志賀原子力発電所2号炉 敷地の地質・地質構造について

評価対象断層の選定
(コメント回答)

2020年3月13日
北陸電力株式会社

【K-2】

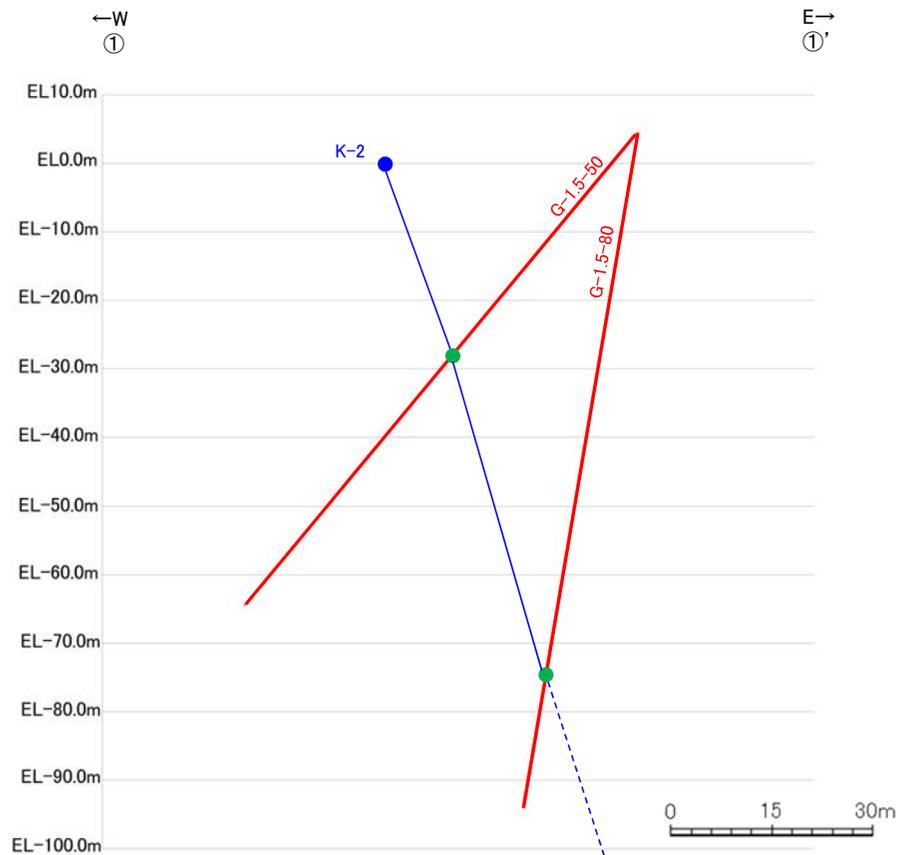
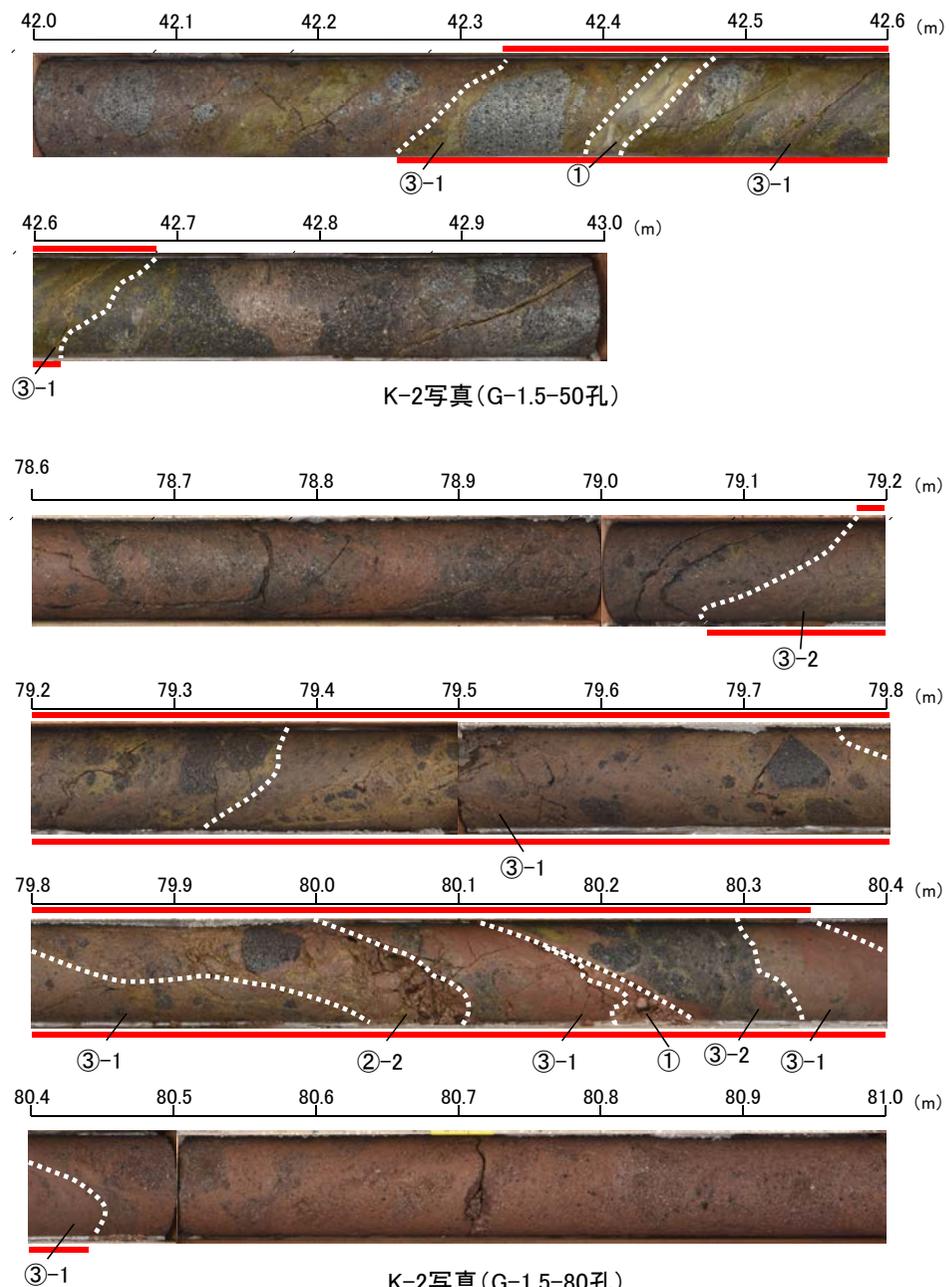
No	コメント	回答概要	記載頁
64	K-2, K-3について、全線が固結した破碎部というが、取水路トンネルでは粘土を含む破碎部があったり、ボーリングデータで割れている状況もある。深部方向のデータを充実すること。	<ul style="list-style-type: none"> ・ K-2は、これまで固結した破碎部のみからなる断層としていたが、K-2の深部方向の追加ボーリング調査の結果、深部で粘土状破碎部が認められたことから、粘土状破碎部、固結した破碎部からなり、粘土状破碎部が認められない箇所もある断層とした。 ・ K-3は、深部方向の追加ボーリング調査の結果、深部でも粘土状破碎部が認められず、固結した破碎部のみからなることが確認されたことから、これまでどおり、K-3は、固結した破碎部のみからなる断層とした。 	2.4(1) (P.47～50)
75	選定フローのステップ2において、走向で系統分けしているが、各断層の傾斜方向や運動方向、破碎部の性状を踏まえ、走向のみで系統分けができるとした根拠・プロセスを示すこと。	<ul style="list-style-type: none"> ・ 選定フローのステップ2において、走向のみで系統区分していたが、活動時期に関連すると考えられる「走向」、「傾斜」、「運動方向(固結した破碎部)」、「運動方向(粘土状破碎部)」の4項目のデータに基づいて系統区分を行うこととした。 	4.3 (P.148～152) 4.5 (P.174)
76	海岸部の断層評価について、取水路トンネルの既存の調査データや追加ボーリングデータなどにより、以下の点について、整理すること。 ・重要施設である取水路トンネルの設置面における断層の分布と評価対象とする断層の選定根拠 ・追加ボーリングで確認されている破碎部の連続性	<ul style="list-style-type: none"> ・ 海岸部において、既往の露頭調査、グリッドボーリング(建設時)に加え、今回新たに実施した取水路付近の追加ボーリングも含め、確認された破碎部の連続性について検討した結果、連続性のある破碎部(断層)として、海岸部露岩域のK-1～K-11に加え、新たにK-12～K-21の計21本の断層が認められた。 ・ このうち、K-2, K-4, K-5, K-12～K-16の8本が取水路設置面に分布する断層であると評価した。 ・ これら21本の断層について、陸域の10本の断層も含めて、系統区分の結果も踏まえた選定手順に基づき評価対象断層を選定した結果、これまでのS-1, S-2・S-6, S-4, S-5, S-7, S-8, K-2, K-3に加え、新たに海岸部で確認されたK-14の計9本の断層を評価対象断層とした。 	2.3(1) (P.21～39) 4.7 (P.203～206)

・K-2は、これまでの露岩域データ及び2本のボーリングデータから固結した破碎部のみからなる断層として評価していた。
 ・K-2で実施した追加ボーリング調査の結果、粘土状破碎部が複数箇所で見られた。

H-2.2-80孔断面図(掘進方向)

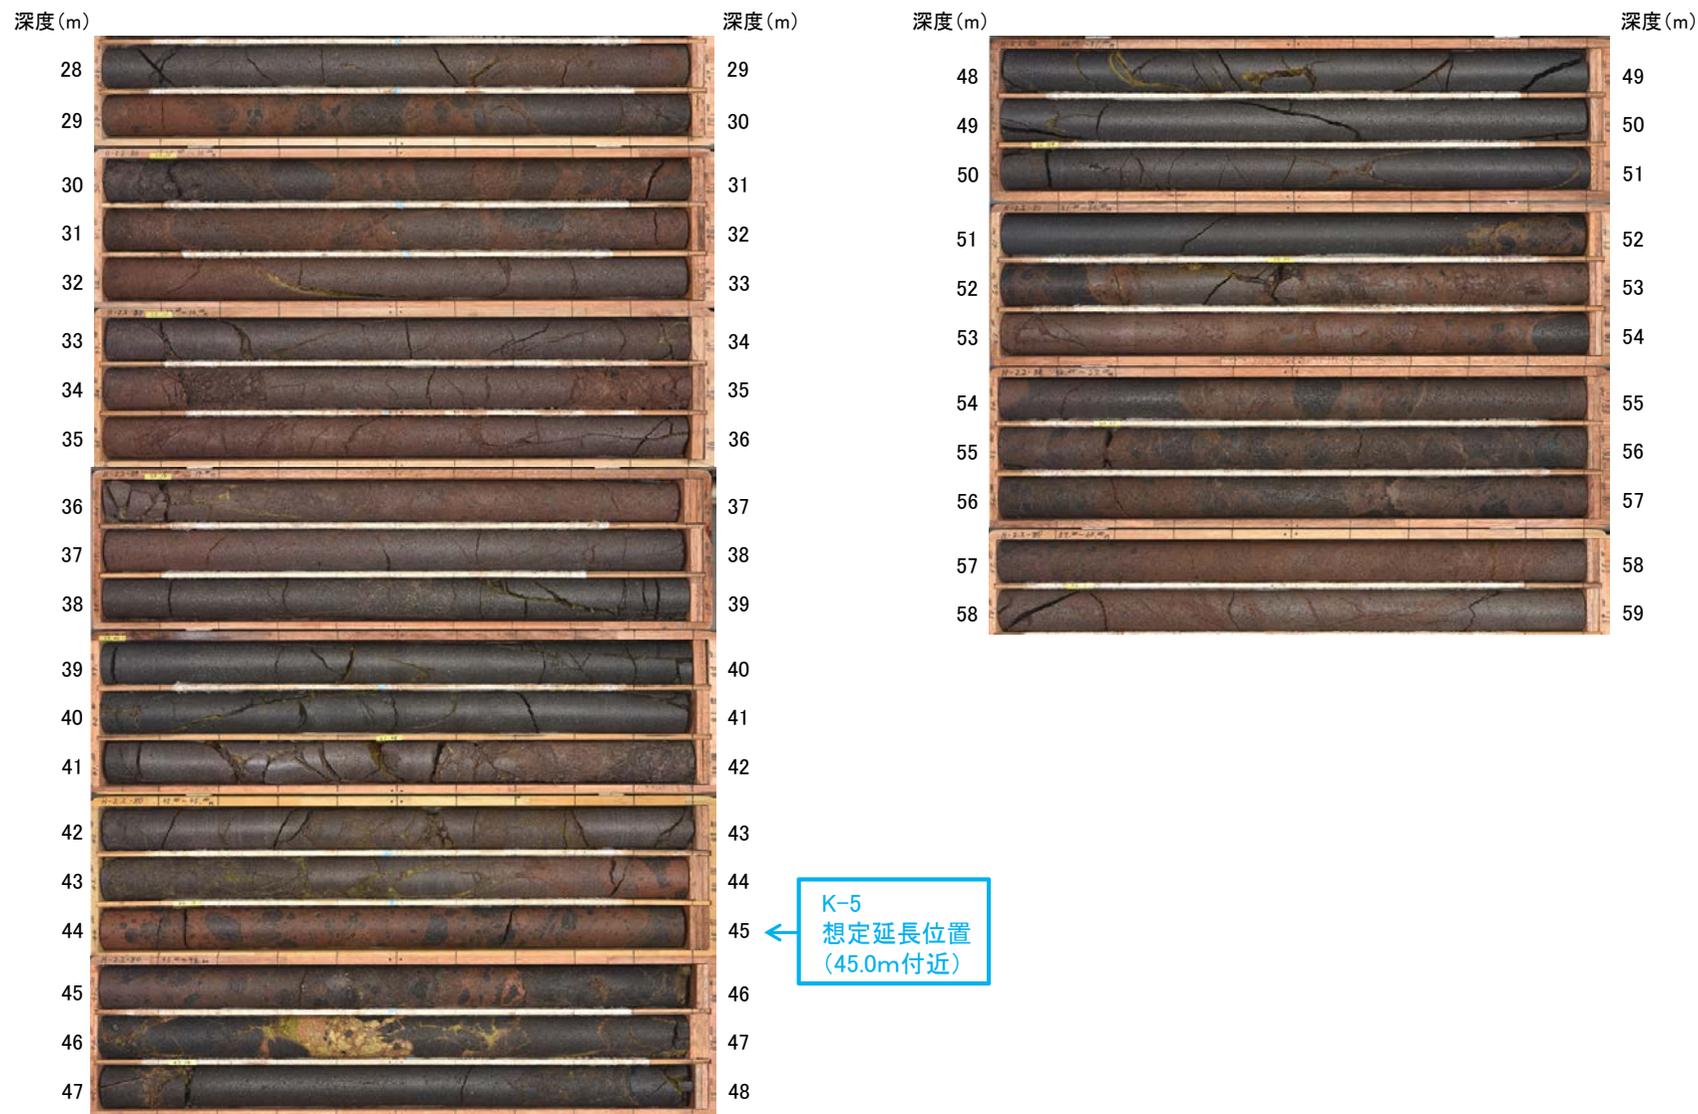
- K-5の南東方への連続性を確認するため、K-5南東方延長位置でボーリング調査を実施した。
- その結果、H-2.2-80孔の想定延長範囲にK-5が認められないことから、K-5は、H-2.2-80孔より南東方に連続しないことを確認した。
- さらに、コメントNo.78を踏まえ、24ブロックの節理の深部延長位置において、更なる追加掘削を実施し、節理が深部に連続しないことを確認した(P.55, 56)。また、23・24ブロックの防潮堤設置時の法面写真について、継ぎ目のない結合前のデータを示す。当該箇所には断層は認められない(P.57)。

- ・下の断面図に示すとおり、K-5の想定延長範囲は、深度28～59mとなる。
- ・想定延長範囲において、K-5は認められない。
(想定延長範囲のコア写真は次頁)

- H-2.2-80孔において、K-5の想定延長範囲(深度28~59m)にK-5は認められない。

防潮堤設置時写真[23BL, 24BL]

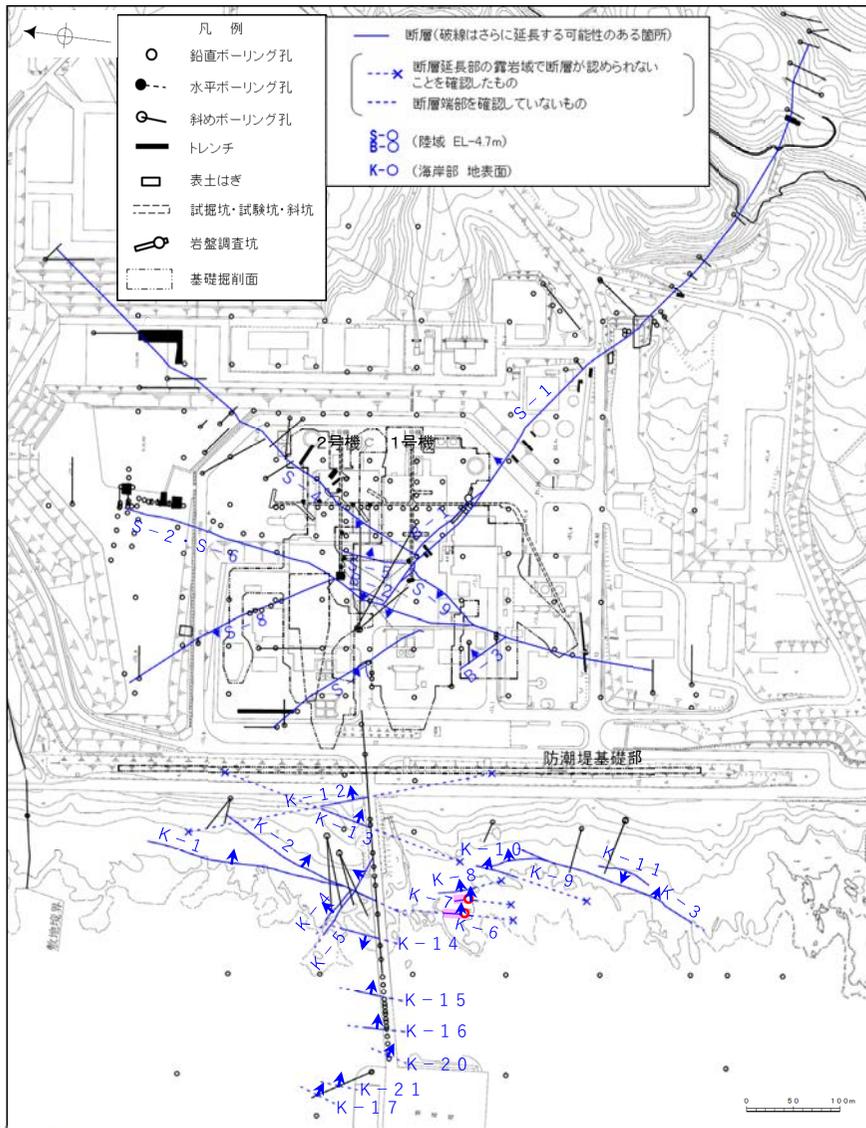
77	K-2とK-1, K-4, K-5の新旧関係の評価を行うのであれば、会合部におけるひきずりや変位量、切り合い関係の整合性の点から、新旧関係を明確に判断できる根拠を示すこと。	<ul style="list-style-type: none"> ・ K-2とK-4, K-5の新旧関係については、主せん断面及び内部構造の双方の観点で調和的な切り合い関係が認められるか、断層会合部の露頭の再観察を実施した結果、K-4, K-5は、主せん断面だけでなく、破碎部中の礫の配列等の内部構造も主せん断面と同じ右横ずれ方向にK-2の影響を受けていることが確認されたこと等から、K-2がK-4, K-5を切断していると判断した。 ・ K-2とK-1の新旧関係については、主せん断面の分布から、K-2の主せん断面の活動はK-1よりも相対的に新しいと考えられるが、K-1とK-2の内部構造の関係が確認できないことから、K-1とK-2の新旧関係は明確には判断できないとした。 	4.4(1)(2)(3) (P.154～168)
78	K-5の延長方にある防潮堤基礎部の24ブロックの割れ目について、追加掘削により深部に連続しないと評価しているが、より鮮明なデータを示して説明性の向上を図ること。また、防潮堤設置時の法面写真について、写真の継ぎ目により断層の有無が判断できないため、断層の有無が判断できる資料を示すこと。	<ul style="list-style-type: none"> ・ K-5の延長方にある防潮堤基礎部の24ブロックの節理について、更なる追加掘削を実施し、節理が深部に連続しないことを確認した。 ・ また、23BL, 24BLの防潮堤設置時の法面写真の継ぎ目のない結合前のデータを示した。 	2.4(1) (P.53～57)

・防潮堤基礎[24BL]には、断層は認められない。
